Разрешение		Обозначение	2802/2023-АР					
№ 2-25 от 07.08.25		Наименование объекта строительства	Абазинский рудник. Главная вентиляторная установка. Здание подъёмной машины					
Изм.	Лист	Содержание изменения		Код	Примечание			
4	1.1, 1.3, 1.4, 1.7, 1.8, 1.9, 1.10	V общие данные внесена информация об изменениях в основных листах РД. В общих указаниях актуализированы исходные данные и описание технических решений по объекту строительства. Уточнены площадь застройки и строительный объём.	5					
	3	Внесены некоторые изменения и корректировки с учётом актуальных результатов обследования сущ. конструкций и в связи с проработкой проектных решений. Откорректирована планировка помещений в осях А/1-А'/1-3, в т.ч. исключена входная группа, предусмотрена комната приёма пищи. Актуализированы размеры отдельных помещений и тамбуров, добавлено помещение гардеробной, уточнены площади помещений. Внесены изменения в номенклатуру заполнений оконных и дверных проёмов. Уточнены типы и объёмы материалов перегородок и потолков. Указаны минимальные пределы огнестойкости ограждающих конструкций, в т. ч. оконных блоков в помещении оператора. Внесены некоторые дополнения и усовершенствования.	5

2802/2023-AP

План расположения перегородок в осях 1-3/А'-Г'

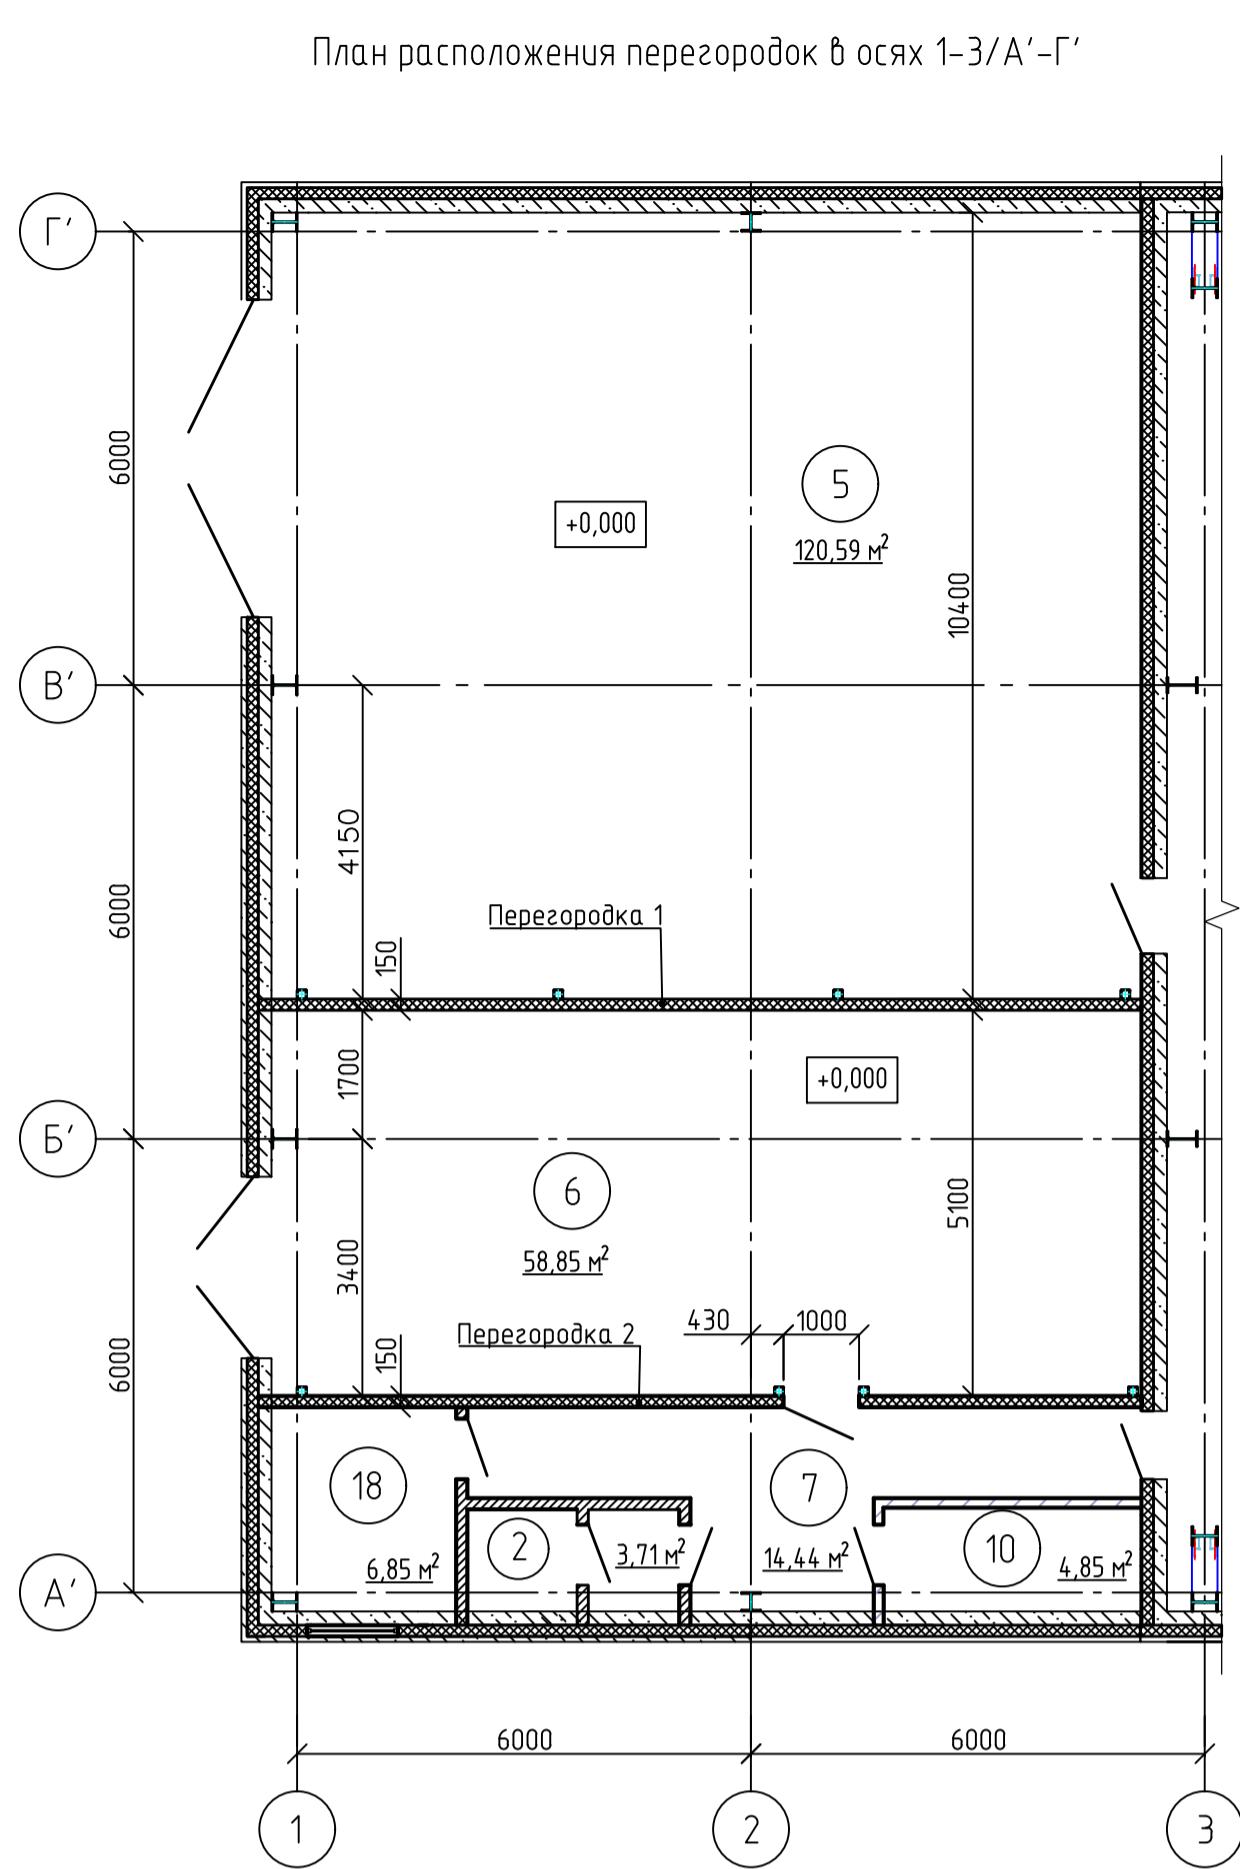
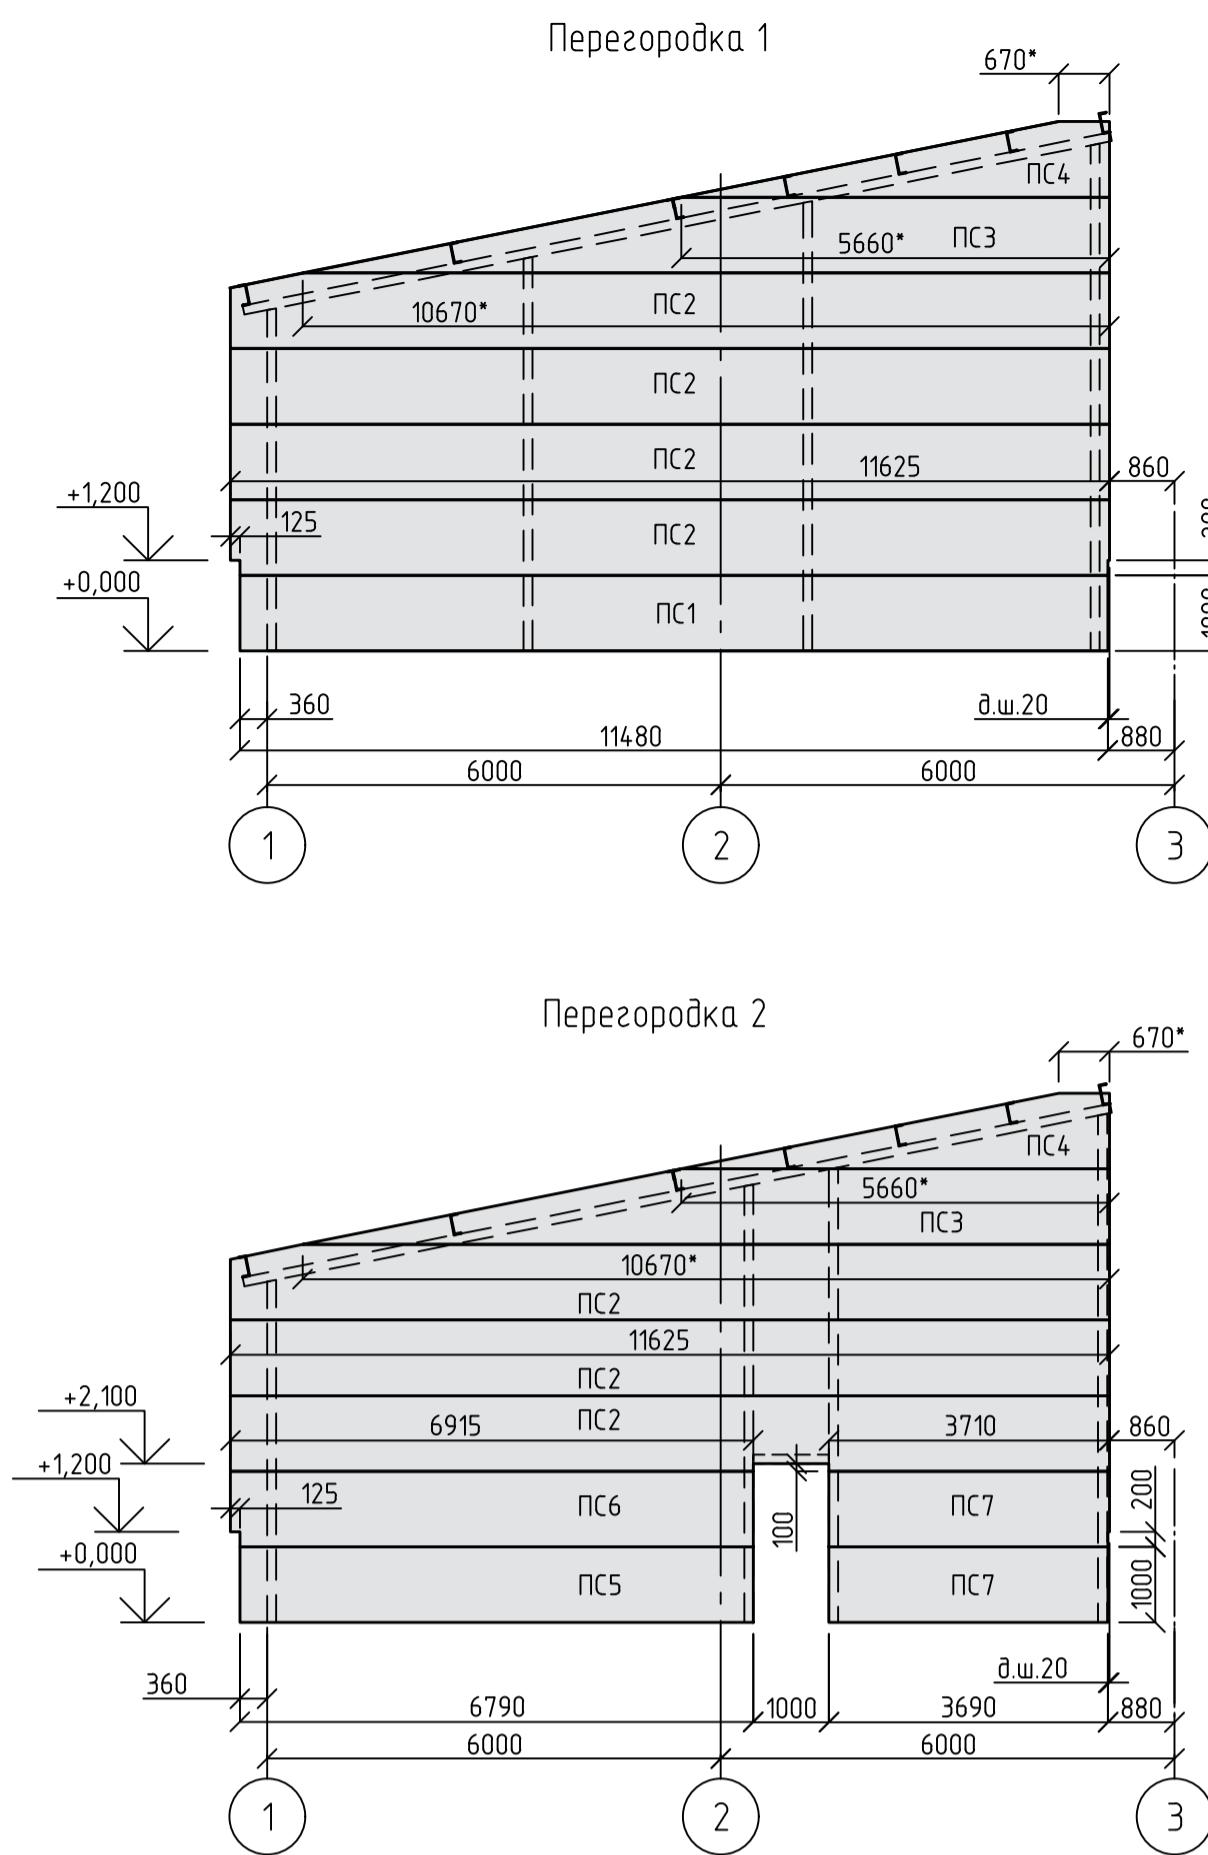
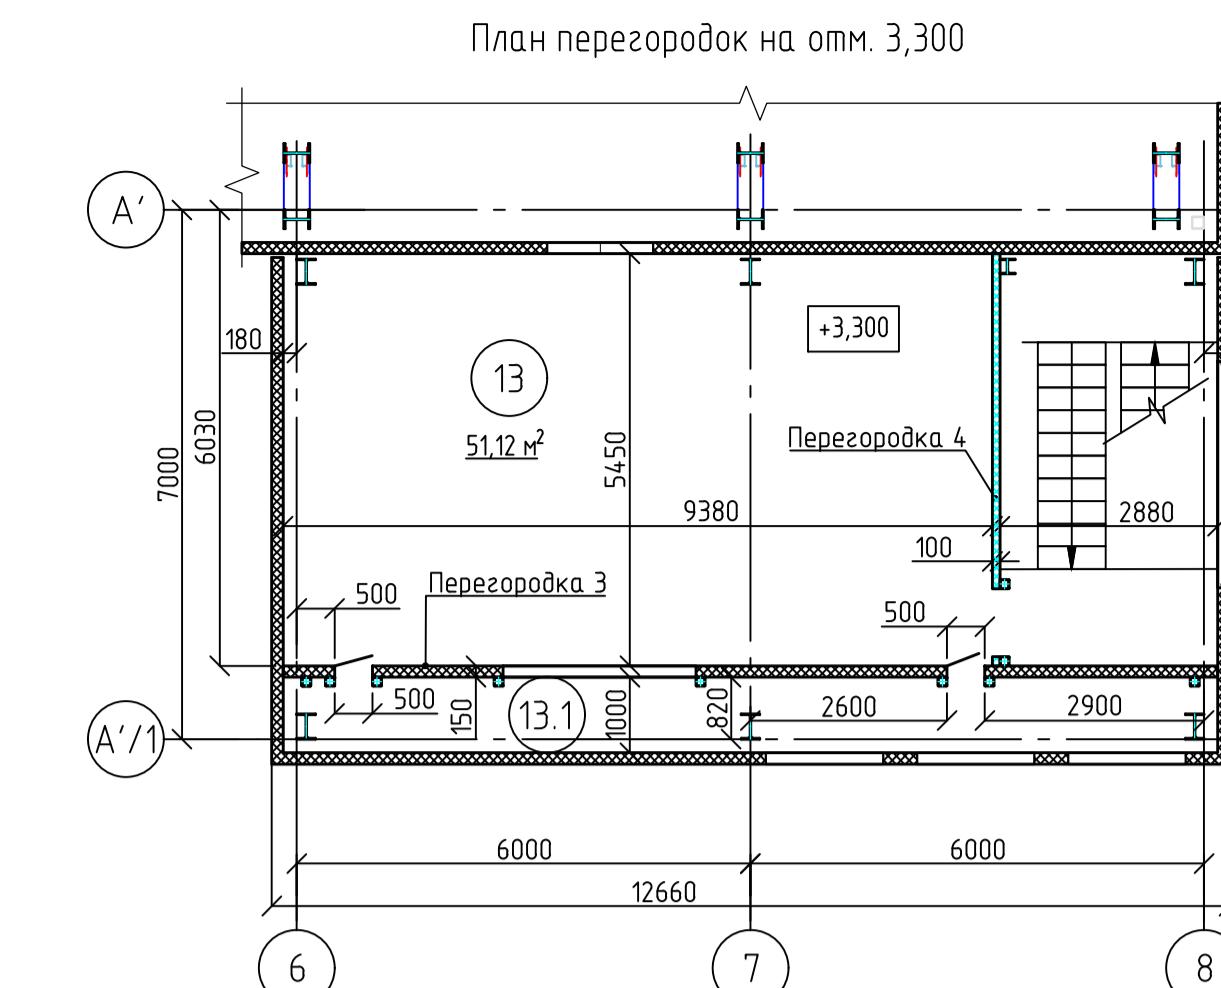
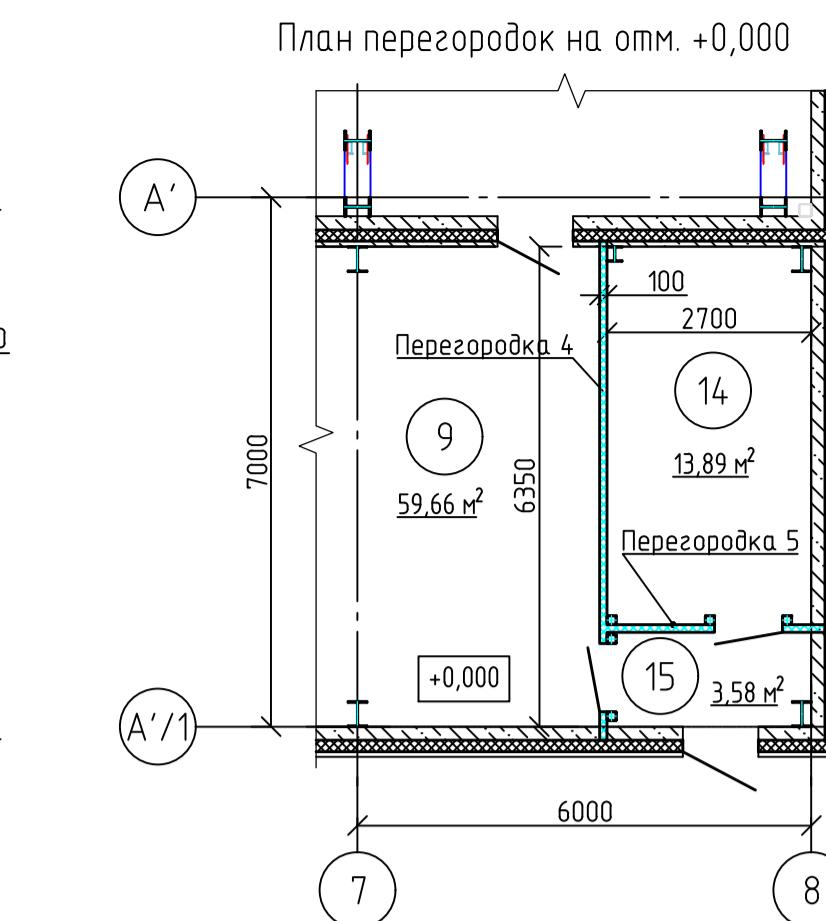
12	Уточнены размеры некоторых сэндвич-панелей на схемах раскладки, изменены цвета панелей. В примечания добавлены указания по монтажу сэндвич-панелей, устройству антисейсмических швов и др.	5	
	13	Изменены размеры сэндвич-панелей на схемах расположения перегородок в соответствии с изменениями планировочных решений. Уточнены номенклатура и размеры сэндвич-панелей. Откорректирована спецификация.	5	
	14	Актуализированы спецификации к схемам расположения сэндвич-панелей, а также материалов и фасонных к ним. В примечания добавлены указания по изготовлению и монтажу стеновых изделий и материалов, применению крепежных и фасонных элементов.	5	
	15	Изменён цвет кровельных панелей. Отредактированы примечания.	5	
	16	Откорректирована/дополнена ведомость отделки помещений и добавлена ведомость расхода стали к листу 6.	5	
	17, 18	Актуализированы узлы крепления стеновых сэндвич-панелей к опорным, надоконным и подоконным ригелям, а также узлы сопряжения	5
